**Lavori di adeguamento e/o miglioramento tecnico funzionale della sezione stradale in t.s. e potenziamento delle intersezioni – 1° Stralcio lungo la S.S. n. 502 "Cingoli" – S.S. n. 78 "Picena" – Belforte del Chienti – Sarnano"**

**PROGETTO DI FATTIBILITA' TECNICO ECONOMICA**

**STUDIO PRELIMINARE AMBIENTALE  
PARTE GENERALE**

Nota di riscontro alla richiesta di integrazioni

*Planimetria di intervento*

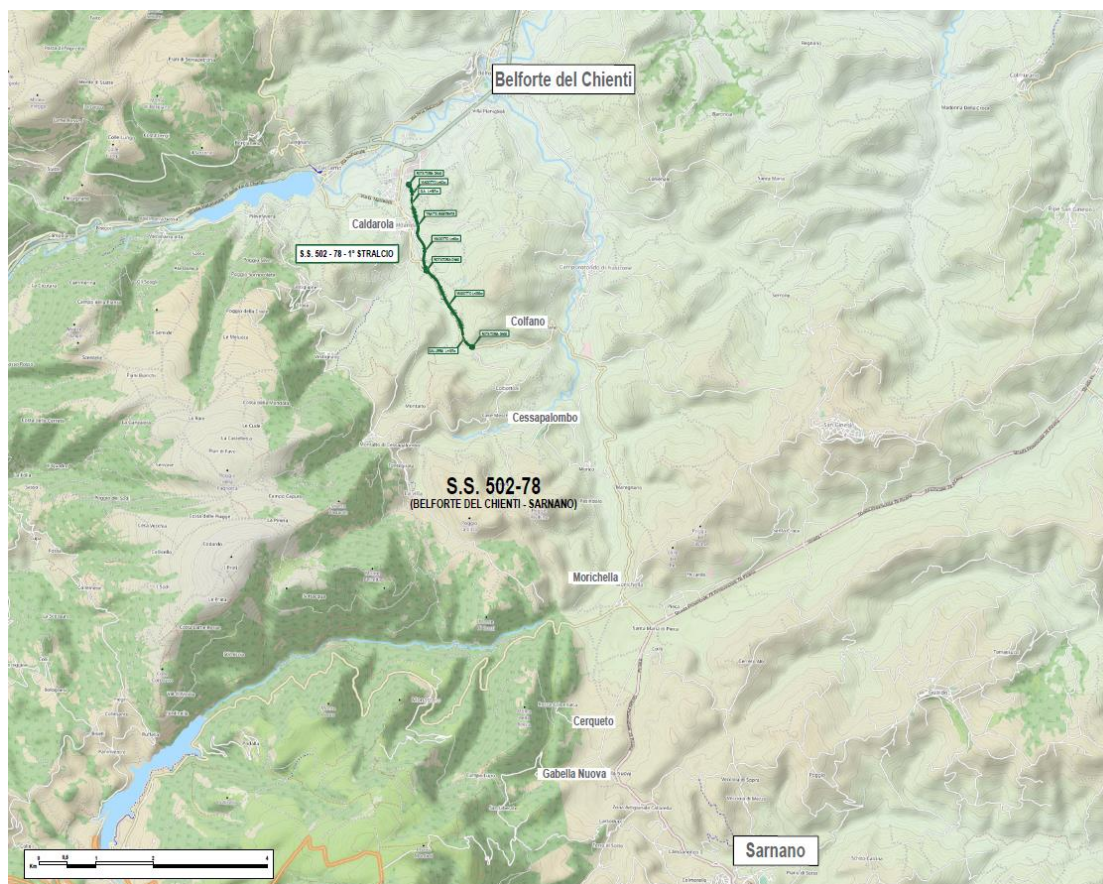
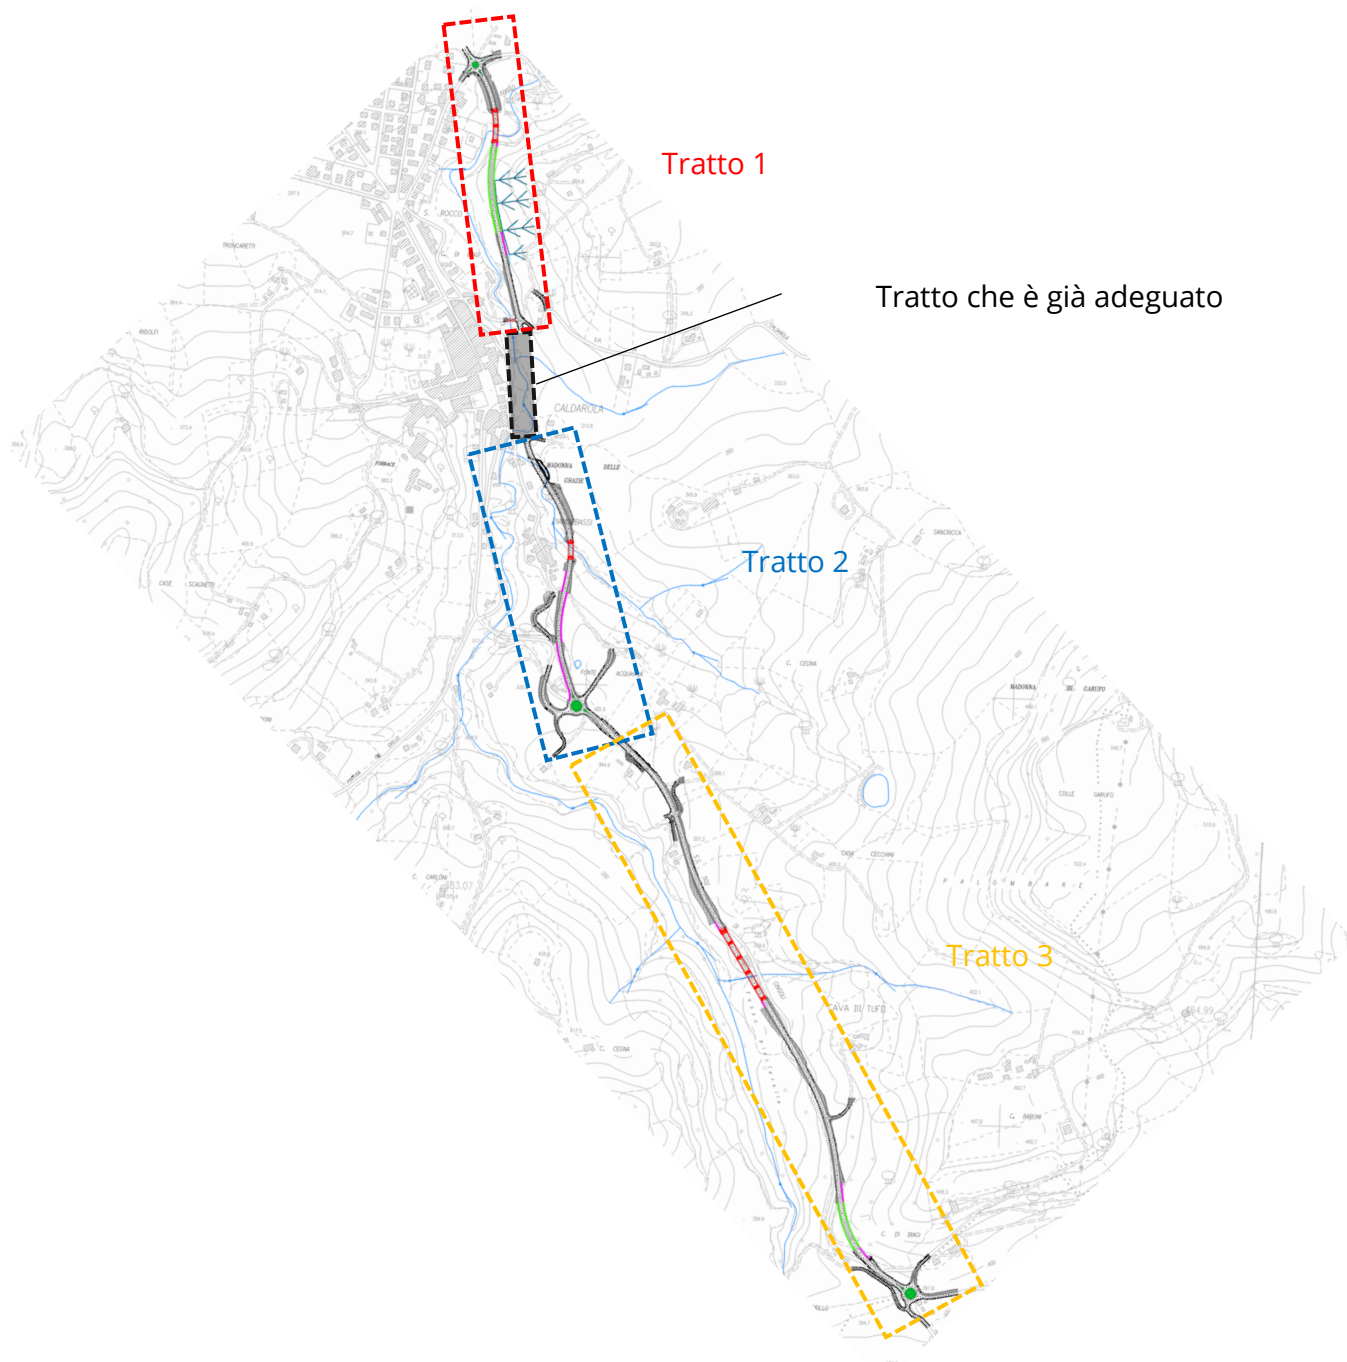
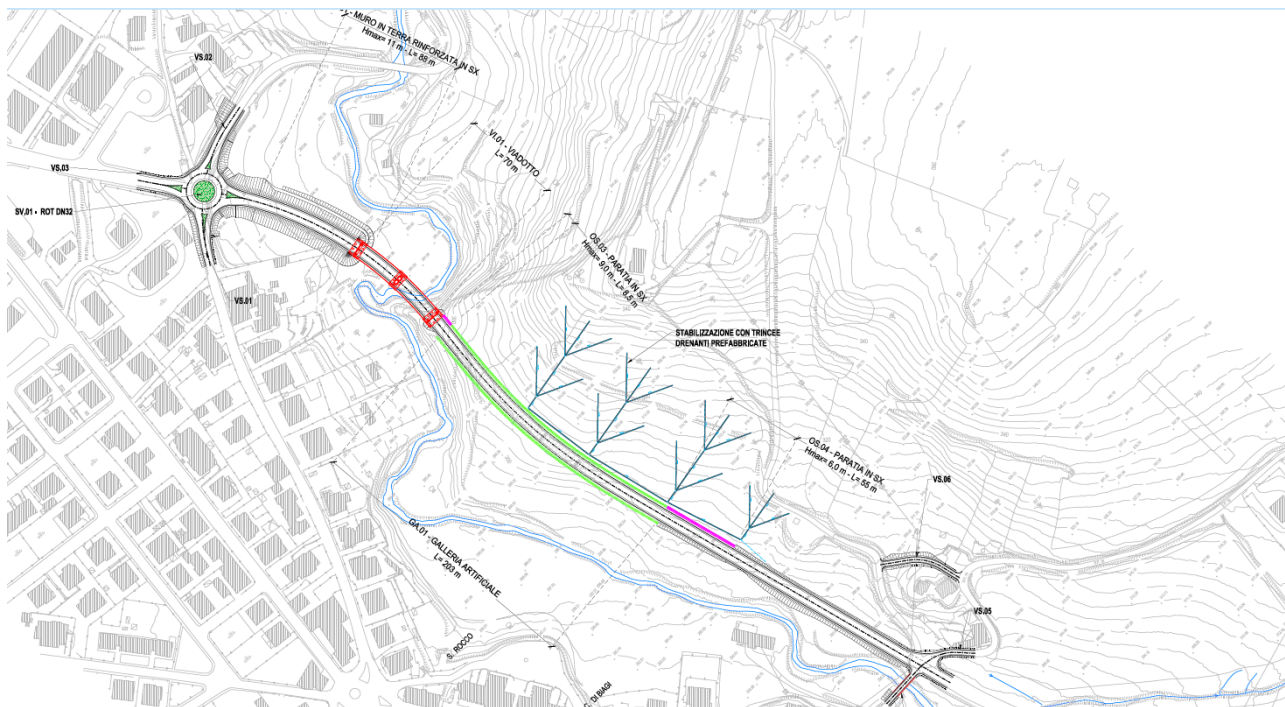
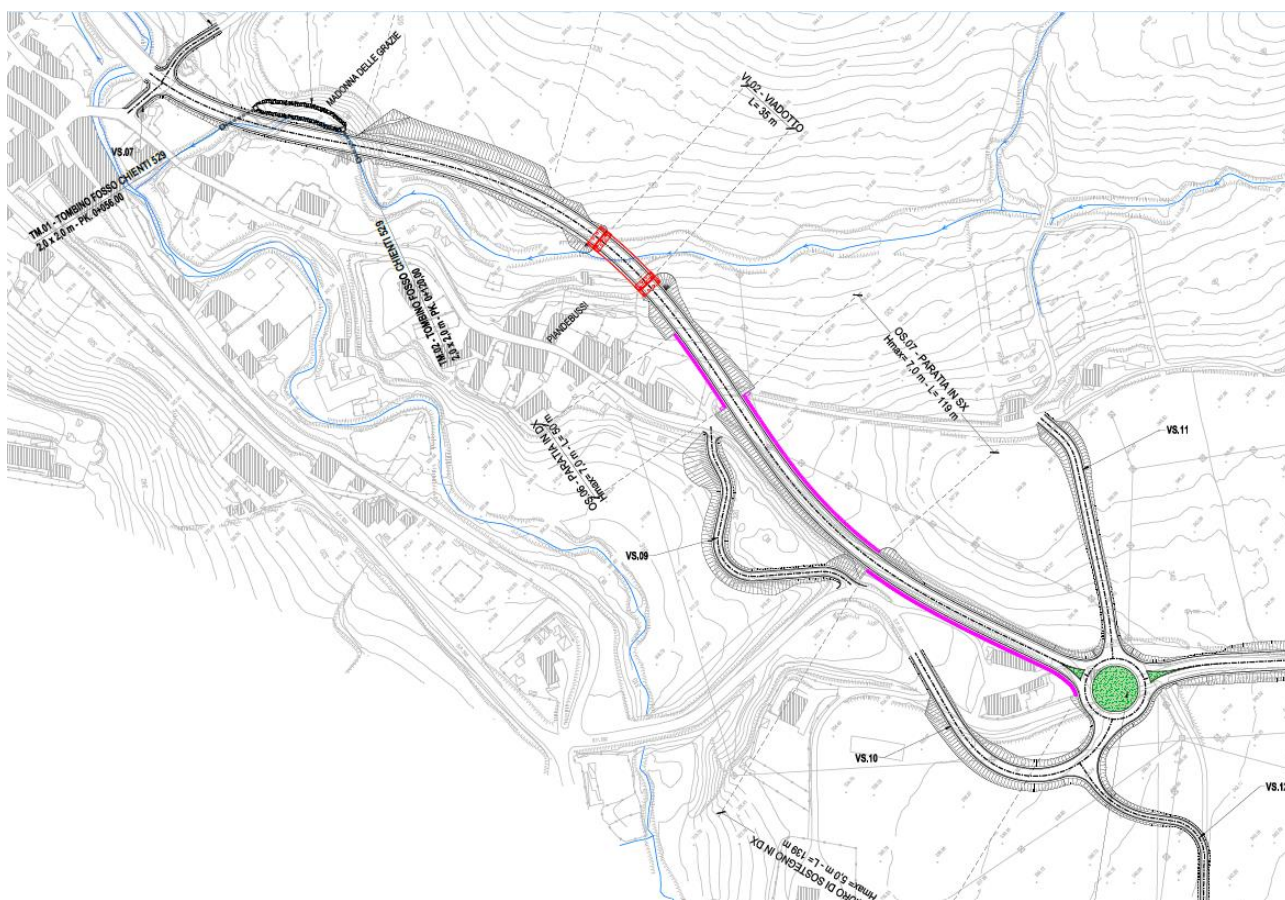
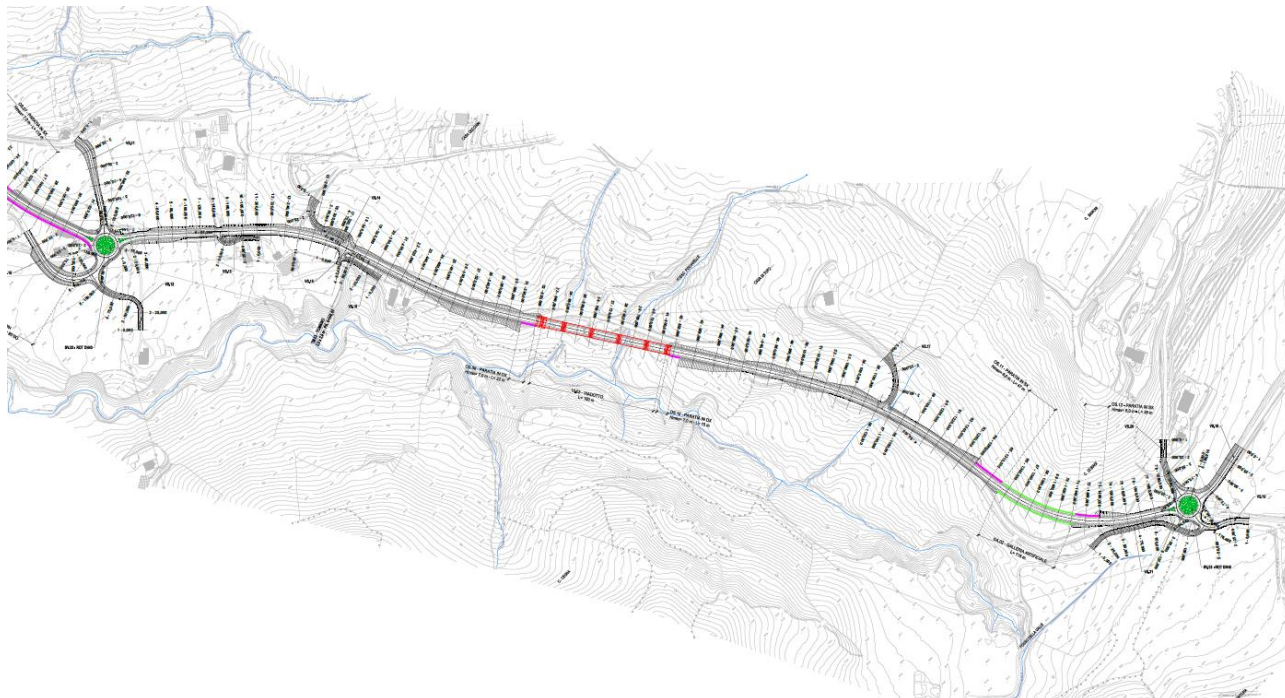
*1.1. Chiarire nello SPA, il tratto di viabilità oggetto della presente procedura (1° stralcio del Lotto 1) e riportare elementi grafici quali planimetria, localizzazione territoriale, ecc, necessari per definire l'intervento e la relazione del medesimo con il contesto ambientale analizzato. Anche la relazione di progetto non riporta alcuna planimetria dei tre tratti di viabilità descritti*

Il tracciato oggetto del presente intervento si sviluppa dall'abitato di Caldarola fino all'odierno bivio per Cessapalombo, come rappresentato nelle cartografie a seguire.

All'interno della Relazione, per facilità di illustrazione e visualizzazione, l'intervento è stato suddiviso in 3 tratti. Nella planimetria soprastante è riportato il riferimento della suddivisione in tratti dell'intero intervento previsto e a seguire vengono riportati gli estratti già presenti in progetto. Si specifica che il primo tratto parte dalla rotatoria di Caldarella e termina all'innesto sul tracciato stradale esistente già adeguato, il secondo tratto inizia quindi dal termine del tracciato stradale già adeguato e prosegue fino alla seconda rotatoria e il terzo tratto riparte quindi dalla rotatoria, da dove termina il secondo tratto, e quindi si estende fino a fine intervento.

*Riquadrata in rosso brillante l'area interessata dal tratto VS. 06, previsto dal PFTE, e in verde l'alternativa proposta dal Comune di ripristino del tratto di strada dismessa al fine di consentire gli accessi privati senza la necessità di nuove viabilità di riconnessione.*

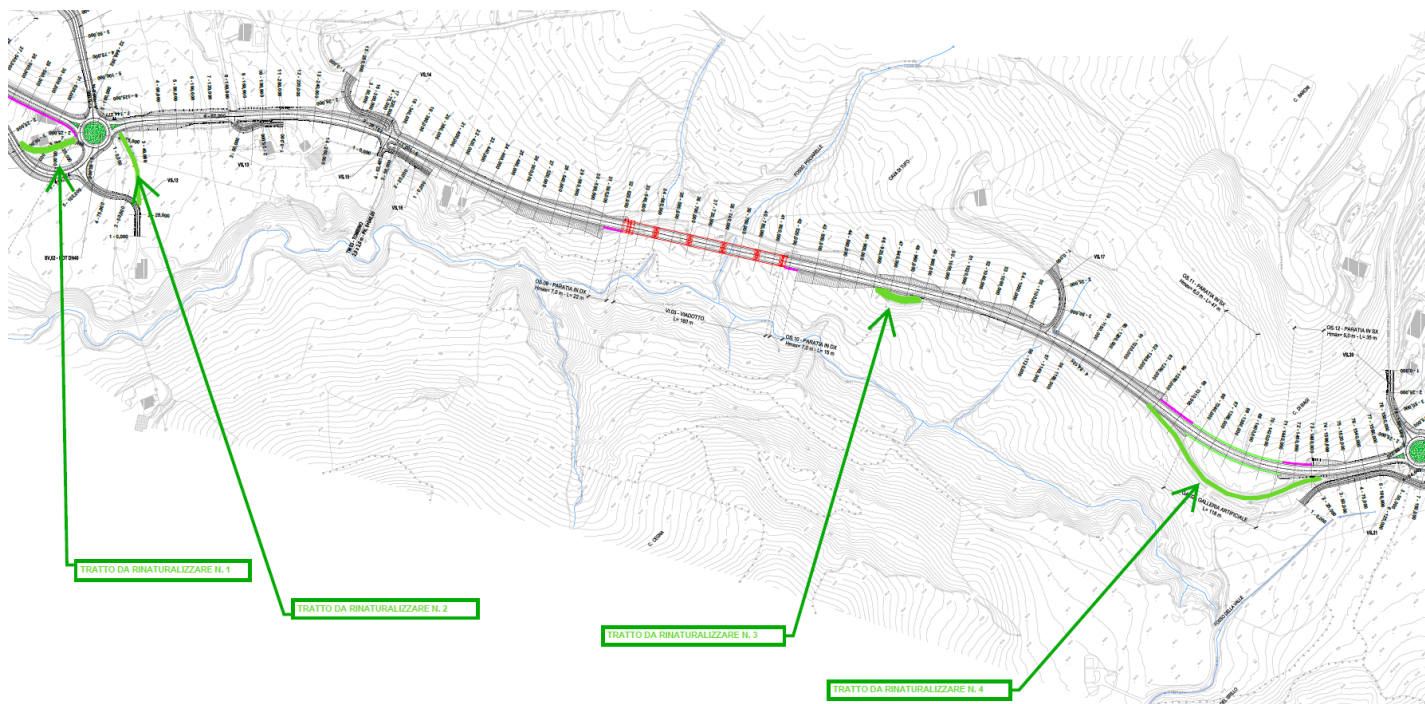
*1.4. Approfondire l'intervento nel tratto VS.05, proponendo una soluzione progettuale alternativa, in quanto, come indicato dal Comune di Caldarola "interferisce con buona parte dell'area individuata catastalmente al F. 2 P.lla 180, sulla quale insistono edifici di civile abitazione che sembrerebbero interessati dall'intervento e quindi oggetto di esproprio. Per tale immobile, ad oggi parzialmente inagibile a seguito degli eventi sismici del 2016, il committente delegato Dibiagi Dino, ha presentato in data 23/07/2022 (prot. 7049) l'istanza per accedere al finanziamento post sisma 2016, (rif. Prat. Ed. SISMA16-304-2022 e SISMA16-215-2022) ad oggi ancora in corso di istruttoria."*

*1.5. Approfondire il tratto "VS.06", proponendo una soluzione progettuale alternativa, in quanto, come indicato dal Comune di Caldarola "interferisce con un progetto di ricostruzione post sisma 2016 già rilasciato ed avviato (Rif. Prat. Ed. SISMA16-90-2020 - SISMA16-93-2020 - SISMA16-94-2020 - SISMA16-95-2020) e con un ulteriore progetto in fase di presentazione. Si specifica peraltro che su detta area, che oggi risulta in parte libera da fabbricati in quanto sono stati effettuati interventi di messa in sicurezza di immobili previa demolizione, il Comune di Caldarola ha approvato apposita variante al Piano Regolatore Generale (Deliberazione Consiglio Comunale n. 56 del 19/12/2020)."*

In relazione ai punti 1.4 e 1.5 sopra riportati, in merito alla proposta di eliminare il tratto di riconnessione VS. 06 e ripristinare in alternativa un tratto di strada oggi in disuso, mantenendo tutti gli accessi alle proprietà private evitando di creare una nuova viabilità, si ritiene possibile sviluppare tale perfezionamento nell'ambito dell'approfondimento del progetto definitivo. Si riporta ad ogni modo a scopo indicativo lo schema prodotto dal Comune, nota prot. 0112716 del 11/07/2023;

*Stralcio della Carta PAI (2022) con attraversamento tracciato in blu*

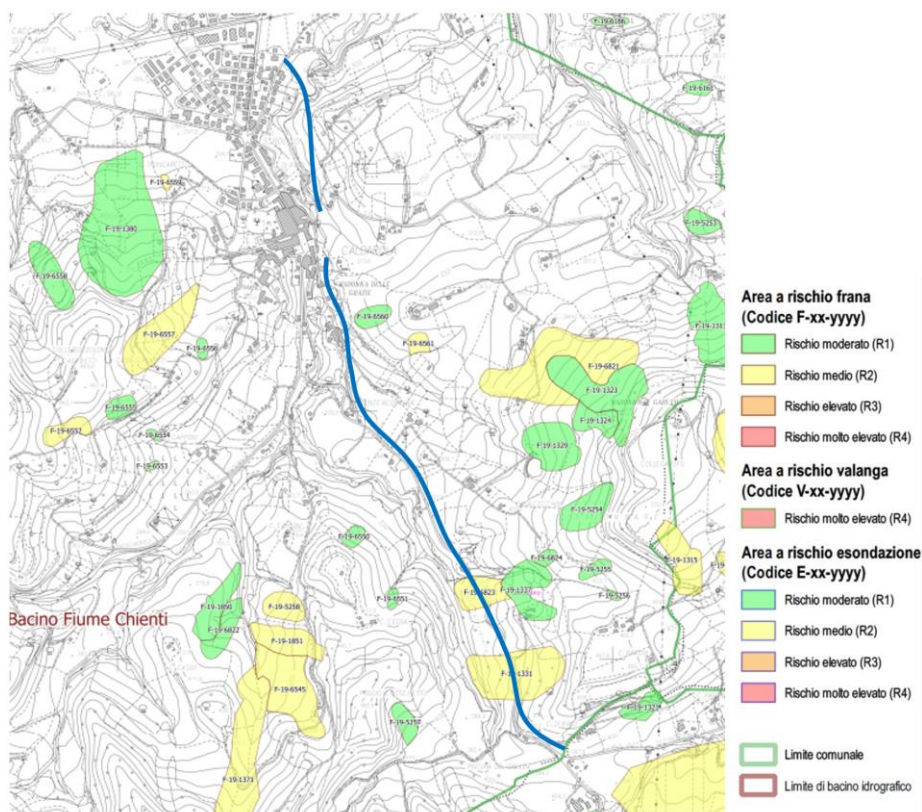
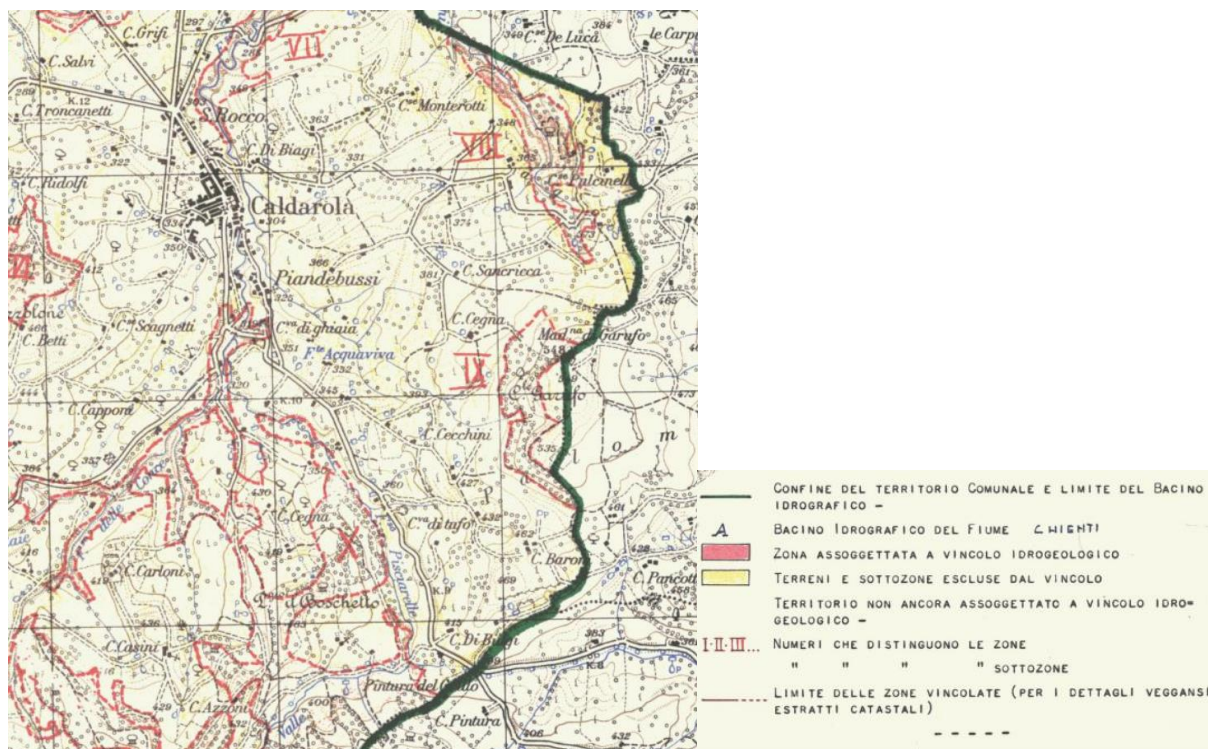
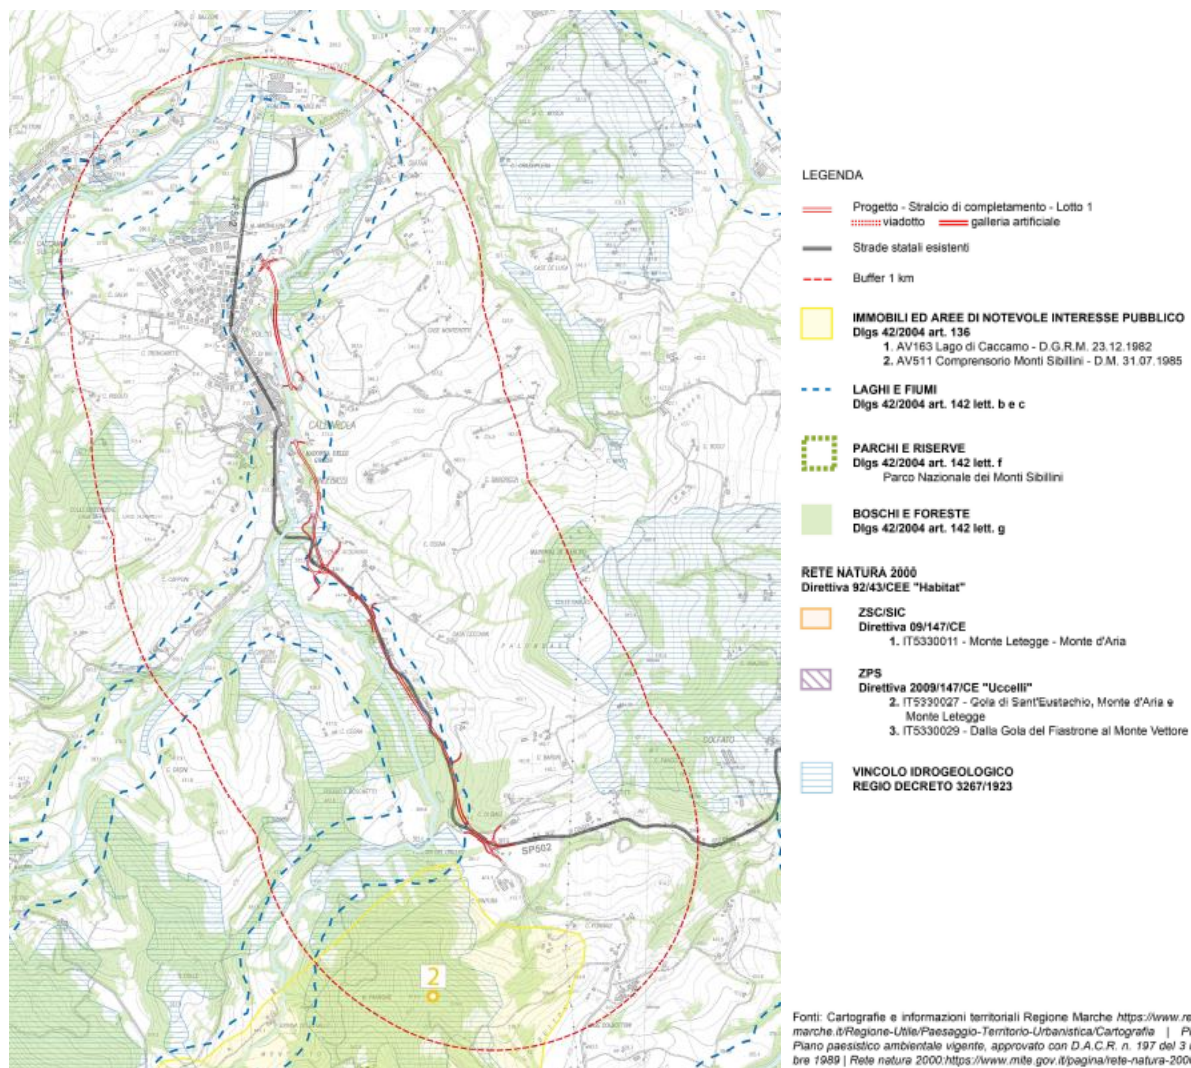
2.1. Approfondire quanto dichiarato nel capitolo dedicato al paesaggio, in merito al Piano Stralcio di Assetto Idrogeologico (PAI) e al vincolo idrogeologico. Fare riferimento anche ai piani di gestione del rischio alluvione e di tutela delle acque.

Per quanto riguarda il rischio alluvione, dall'analisi della documentazione cartografica allegata al PAI, si è riscontrato che l'intervento in progetto non risulta interessare né lambire alcuna area perimetrata a pericolosità o rischio di alluvione.
